ontwerp gewestelijk ruimtelijk uitvoeringsplan
Gewestelijk Ruimtelijk Uitvoeringsplan
‘Landschappelijke inpassing A8’

Bijlage VIII: Rapport Tunnelveiligheid

Formeel advies alternatievenonderzoek project
A8 Halle d.d. 2 juli 2025

Tunnelveiligheidsbeambte Werken aan de Ring

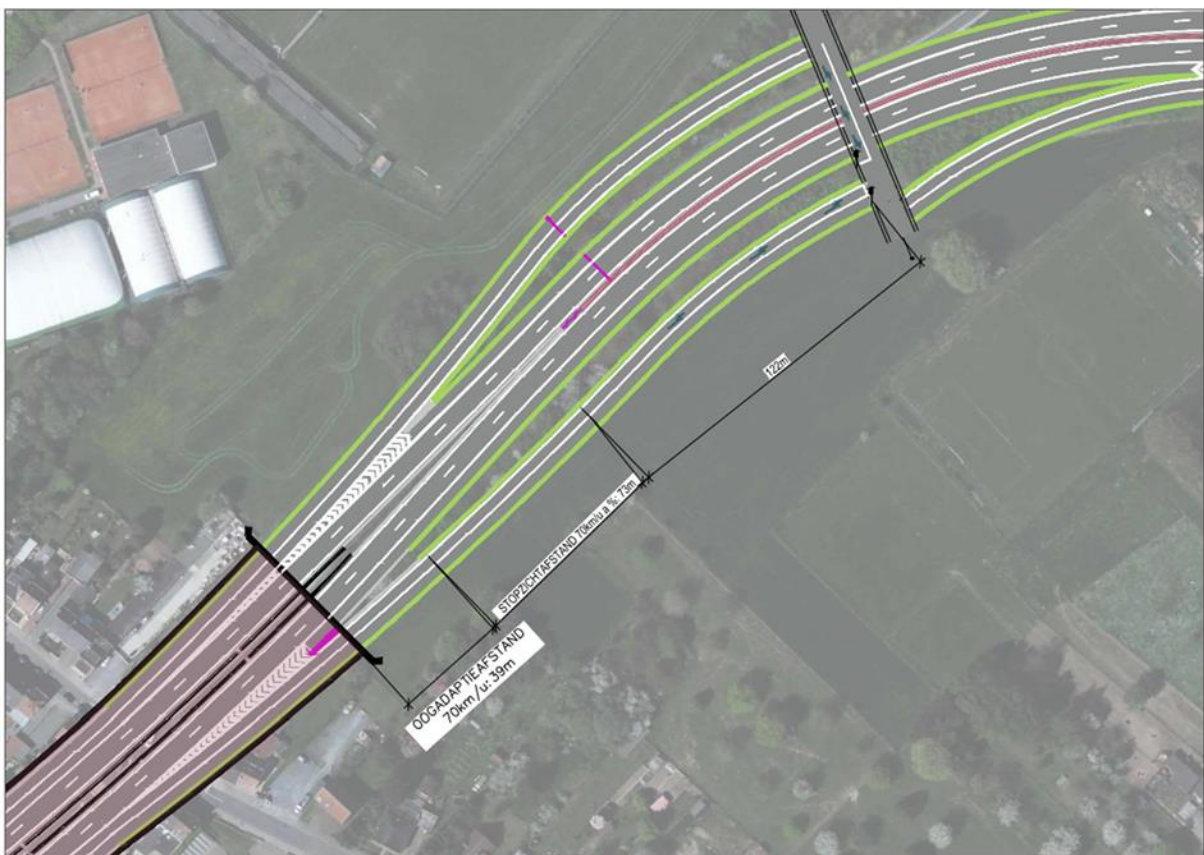
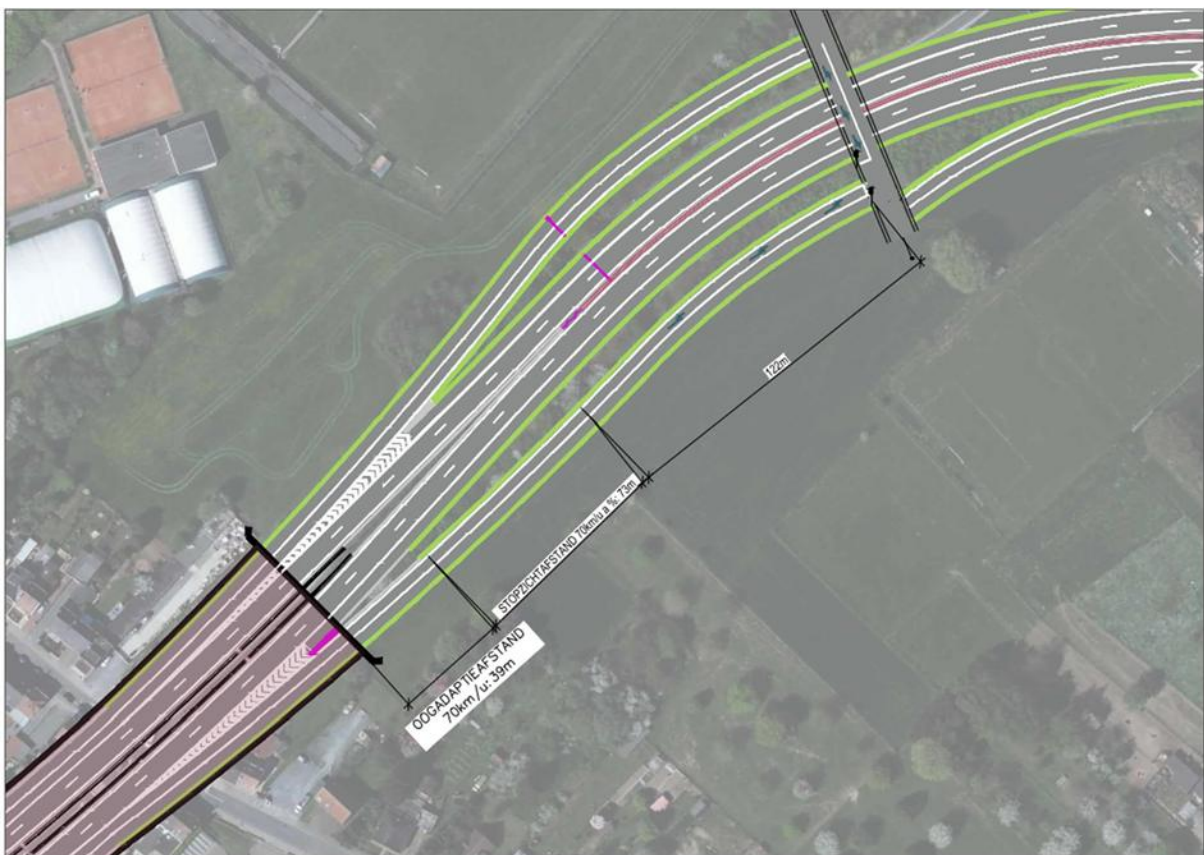
Deze analyse is alleen uitgevoerd voor de lengte tussen de R0-zijde van het uitvoerkruispunt en het kruispunt, die 234 m bedraagt. Rekening houdend met de hierboven genoemde oogadaptatie-afstand (39 m) en stopafstand (73 m), is de maximaal toegestane wachtrijlengte op het kruispunt 122 m.

Deze analyse is alleen uitgevoerd voor de lengte tussen de R0-zijde van het uitvoerkruispunt en het kruispunt, die 234 m bedraagt. Rekening houdend met de hierboven genoemde oogadaptatie-afstand (39 m) en stopafstand (73 m), is de maximaal toegestane wachtrijlengte op het kruispunt 122 m.

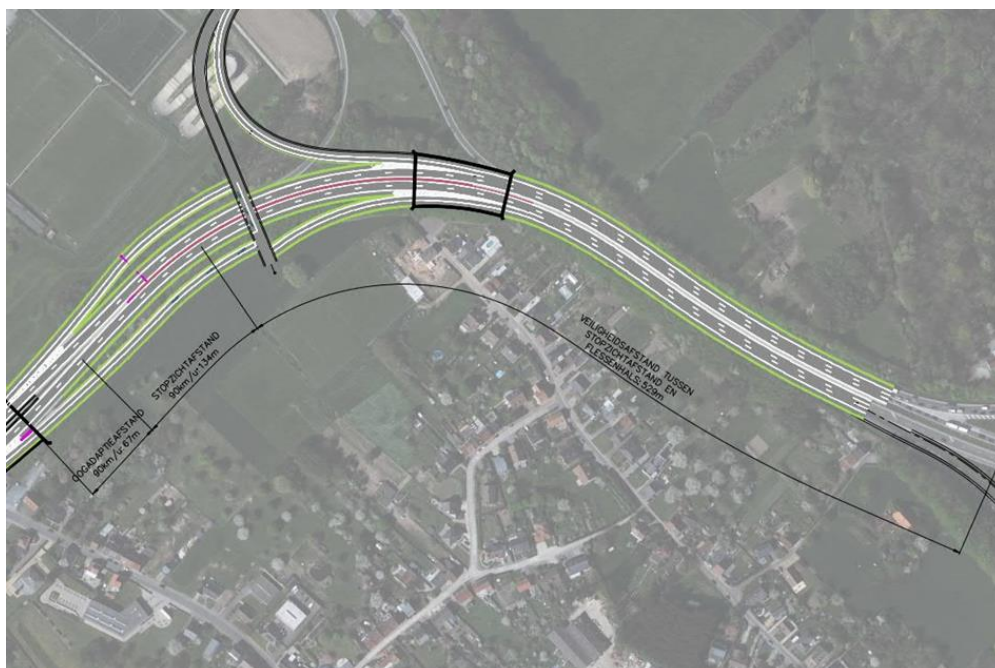
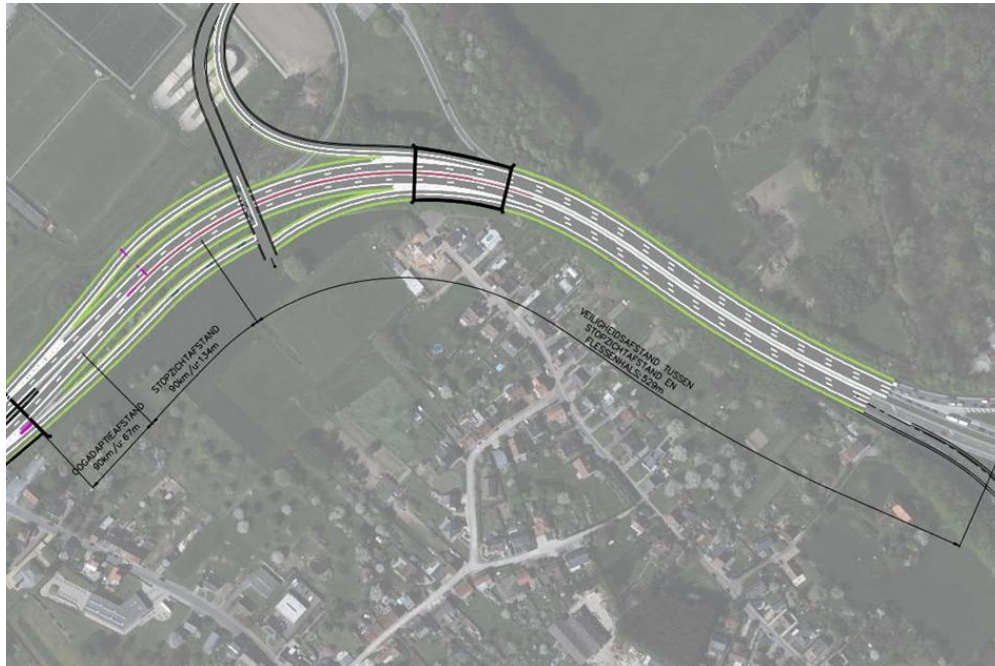
De lengte tussen de R0-zijde van het uitgangsportaal en de flessenhals is ongeveer 730 m. Rekening houdend met de oogaanpassingsafstand (67 m) en de stopzichtsafstand (134 m) hierboven, is de maximaal toegestane wachtrijlengte voor de flessenhals 529 m.

De lengte tussen de R0-zijde van het uitgangsportaal en de flessenhals is ongeveer 730 m. Rekening houdend met de oogaanpassingsafstand (67 m) en de stopzichtafstand (134 m) hierboven, is de maximaal toegestane wachtrijlengte voor de flessenhals 529 m.

V.1.2. Tunnels

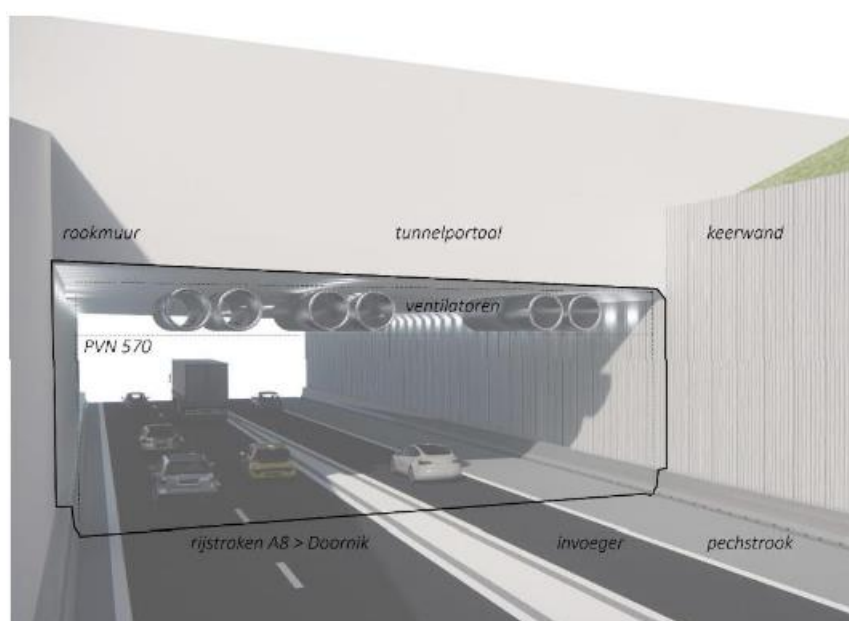
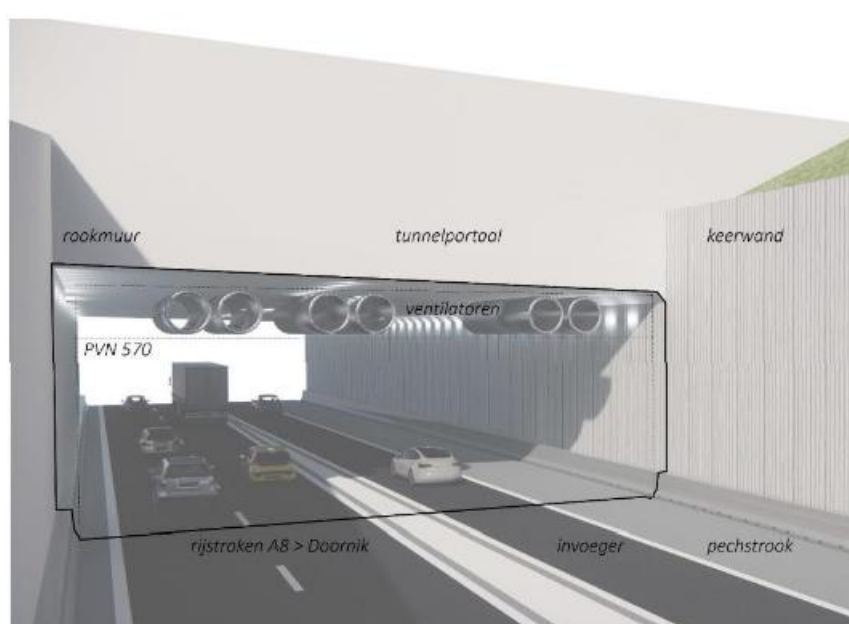
In een latere fase van het project zal de plaatsing van de boosterjets meer in detail moeten worden geanalyseerd. Ze aan de rand van het portaal plaatsen betekent een groot verlies aan efficiëntie, aangezien ze in open lucht blazen.

In een latere fase van het project zal de plaatsing van de boosterjets meer in detail moeten worden geanalyseerd. Ze aan de rand van het portaal plaatsen betekent een groot verlies aan efficiëntie, aangezien ze in open lucht blazen.

De ventilatie zal in een latere fase van de studie meer in detail worden onderzocht. Het resultaat van de studie zal opgenomen worden in een volgende versie van het TVD. Namelijk tijdens de verdere uitwerking van het dossier na keuze van het voorkeursalternatief. Deze informatie zal niet beschikbaar zijn voor opname in TVD AO.
